Behörde oder sonstiger Träger öffentlicher Belange	Stellungnahme der Behörde oder des sonstigen Trägers öffentlicher Belange	Stellungnahme der Verwaltung

**PV-Freiflächenanlage Traufwiesen:**  
 Im vorliegenden Verfahren wird wieder der leichtere Weg gegangen, landwirtschaftlich genutzte Flächen mit PVA zu belegen, anstatt zunächst die Installation von PV z. B. auf versiegelten oder überbauten Flächen (in direkter Nachbarschaft z. B. das Dach des Baumarkts Hornbach) zu fördern.

Hellblau: Vorrangfläche 1 (aus Quelle <sup>2</sup>).

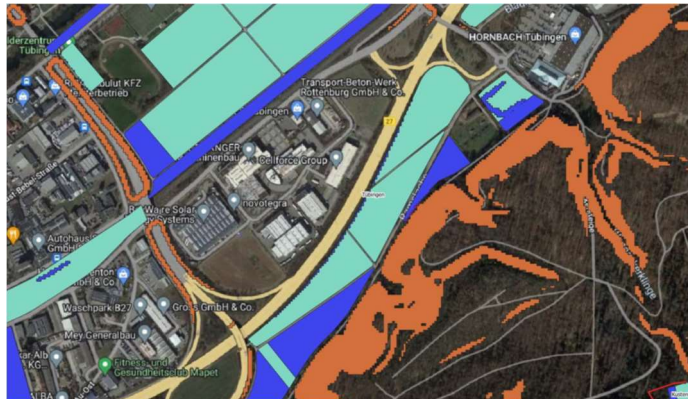
Außerdem weisen wir darauf hin, dass die Traufwiesen bei Starkregenereignissen als natürliche Retentionsflächen dienen (s. z. B. die Überschwemmung vom 23.06.2019), was auch der Regionalplan mit seinem „Vorranggebiet Hochwasserschutz“ betont. Lässt sich diese Funktion mit einer PV-Installation vereinbaren? Vgl. hierzu auch die Überflutungsfläche HQ extrem<sup>1</sup>.

Die Beschlussvorlage 173/2022 gibt zu, dass wertvolle Flächen der Landwirtschaft entzogen werden. Es handelt sich bei diesen Flächen um „Vorrangfläche 1“<sup>2</sup>.

Andererseits wird die Fläche (ohne die „Ohren“) nach mdl. Auskunft des LRA vom 31.10.2022 als Vorrangflur II eingestuft. Die Unterscheidung<sup>3</sup> zwischen Vorrangfläche und Vorrangflur wird in der Wirtschaftsfunktionenkarte festgelegt.

**In der Einstufung der Böden (gute bis sehr gute bzw. mittlere Böden) besteht u. E. also ein zu klärender Widerspruch, der auch im Hinblick auf die neue Gesetzeslage betrachtet werden muss.**

Der SWT ist bekannt, dass sich die Traufwiesen in einer Überflutungsfläche HQextrem befindet und berücksichtigt dies entsprechend bei ihrer Anlagenplanung.

Da die Standorteignungskartierung für Tübingen noch nicht vorliegt, kann derzeit die Vorschrift nicht angewandt werden. Auch bei Vorliegen und Anwendung lässt sich aus der Einstufung als Vorrangflur kein Bauverbot ableiten.

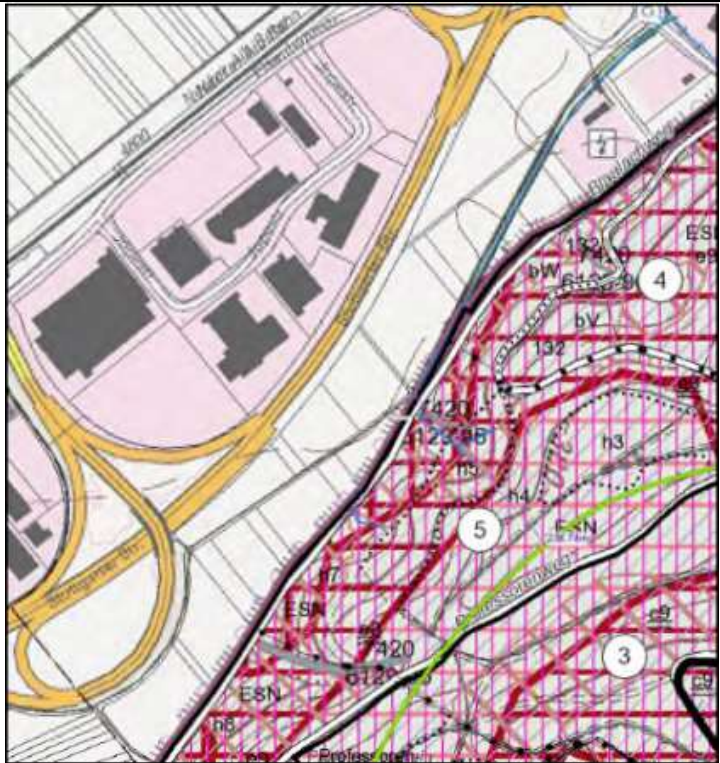
Die Raumnutzungskarte des Regionalplans 2013 zeigt im Bereich der Vorhabenfläche folgende flächenhafte Festlegungen:

- Regionaler Grünzug (Vorbehaltsgebiet) [PS 3.1.1 G 7]): Vorhabenfläche liegt randlich vollständig innerhalb.
- Gebiet für Bodenerhaltung (Vorbehaltsgebiet) [PS 3.2.2 G (2)]: Vorhabenfläche liegt randlich vollständig innerhalb. Die Festlegung liegt begründet in der hohen Filter- und Pufferkapazität der dortigen Böden und in der hohen bis sehr hohen Ausgleichsfunktion der Böden im Landschaftswasserhaushalt (s. Beikarte 2 zu Kap. 3.2.2).
- Gebiet für Erholung (Vorbehaltsgebiet) [PS 3.2.6 G (2)]: Vorhabenfläche tangiert in der südlichen Hälfte.
- Gebiet für den vorbeugenden Hochwasserschutz [PS 3.4 Z (2)]: Vorhabenfläche tangiert in der südlichen Hälfte. In diesem Bereich ist in der Hochwassergefahrenkarte ein  $HQ_{\text{extrem}}$  dargestellt.

Gemäß PS 3.1.1 G (8) soll in den regionalen Grünzügen, die als Vorbehaltsgebiet festgelegt sind, durch die Träger der Bauleitplanung vor der Inanspruchnahme eine sorgfältige Abwägung zwischen den Belangen des Freiraums und der geplanten baulichen Nutzung stattfinden.
